Wyjaśnienia do Zapytania ofertowego

Dotyczy zadania: **Remont drzwi wejściowych zewnętrznych głównych i wewnętrznych przedsionkowych oraz remont schodów zewnętrznych przy ul. Nysy Łużyckiej 42 w Opolu**

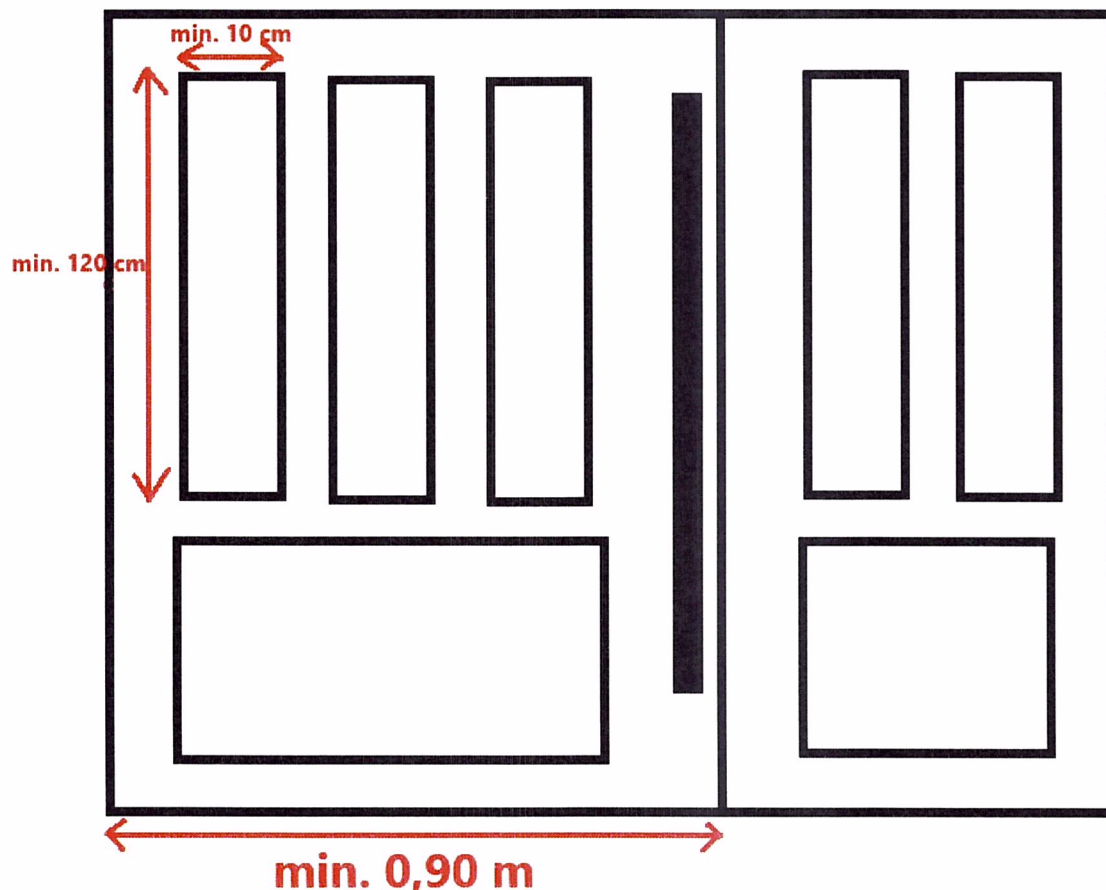
Po wykonanych oględzinach mam pytanie:

- czy nowe drzwi mają mieć podział szklenia tak jak istniejące.

A jeżeli nie to proszę wskazać jaki podział szklenia ma mieć każde ze skrzydeł ?

Dla drzwi A oraz drzwi B, Zamawiający wymaga podziału szklenia jak na poglądowym rysunku w sposób zbliżony do stanu istniejącego z zachowaniem odpowiednich proporcji, symetrii jak niżej:

- dla skrzydła głównego – min. 3 przeszklenia (min. wys. 120 cm x min. szer. 10 cm)

- dla skrzydła biernego – min. 2 przeszklenia (min. wys. 120 cm x min. szer. 10 cm)
